Elektrische installaties op laagspanning en op zeer lage spanning (Boek 1 - KB 8/09/2019) - Algemene Directie Energie

Plaats van het onderzoek: BARON DHANISSTRAAT 12 9100 SINT-NIKLAAS België

Aard onderzoek: Periodieke inspectie (Boek 1 6.5)

BESLUIT : NIET CONFORM

Bord 1

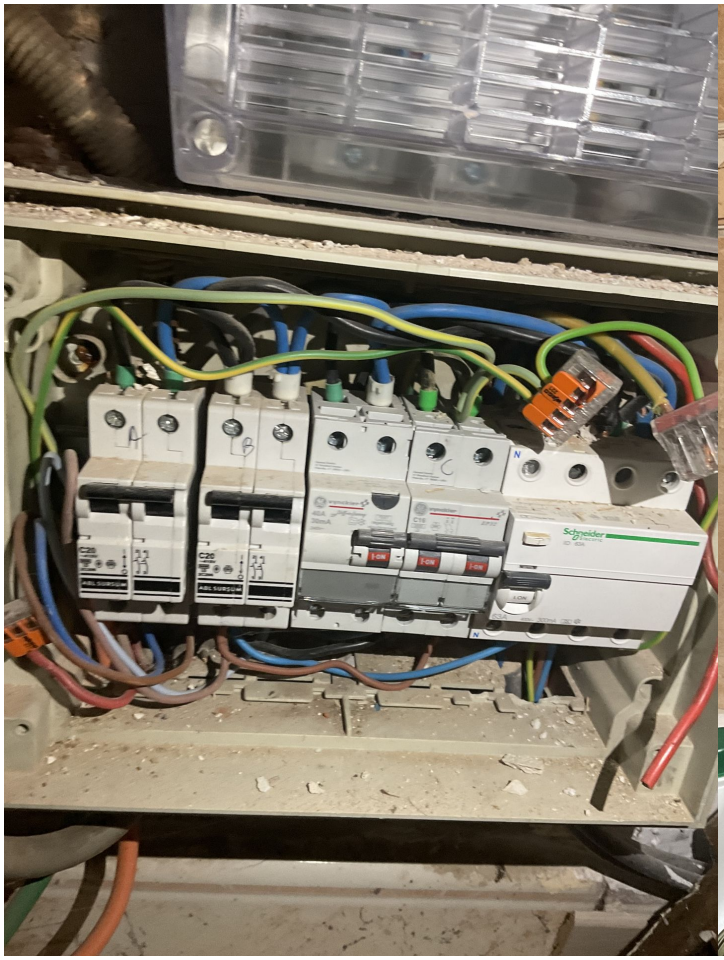
F. Elektrische bord		
	De nominale spanning dient duidelijk vermeld te worden op een oordeelkundig gekozen plaats.	
	Pictogram "levensgevaar" dient op degelijke wijze aangebracht te worden.	
	Minstens twee stroomkringen voor de verlichting te voorzien.	B1: 5.3.5.2.
	Het schakelbord op ongeveer 1,50 m boven de vloer plaatsen.	B1: 5.3.5.1.; B3 5.3.5.1.
	De toegankelijkheid van het schakelbord is te verbeteren.	B1: 5.3.5.1.; B3: 5.3.5.1.
	Deur of afschermplaat van het schakelbord (terug)plaatsen. Aanraking van naakte onder spanning staande delen is mogelijk.	B1: 4.2.2.3.; 5.1.4.; 5.3.5.1.; B3: 4.2.2.2.; 5.1.4.
	De genaakbare, naakte onder spanning staande delen zijn niet op een afdoende wijze afgeschermd.	B1: 4.2.2.3.; 5.1.4.;B3: 4.2.2.2.; 5.1.4
	De niet-gebruikte invoeringen van het schakelbord of kast dienen afgedicht te worden.	B1: 4.2.2.3.; 5.1.4.; 5.3.5.1.

Categorie	Bewoordingen	Paragraaf
	De verbindingen verwezenlijken in verbindings- of aftakdozen, aan de klemmen van schakelaars, contactdozen, in plafonddozen van verlichtingstoestellen.	B1: 5.2.6.1.; B3: 5.2.6.1.
F. Elektrische bord		
	Uiteinden van overbruggingsbaar herstellen. Directe aanraking mogelijk.	
B. Aarding		
	De continuïteit van de aarding dient verzekerd te worden.	
H. Kleurcode en leidingen		
	Uiteinden kabels niet verbonden met schakelaars,stopcontact of verbruiker
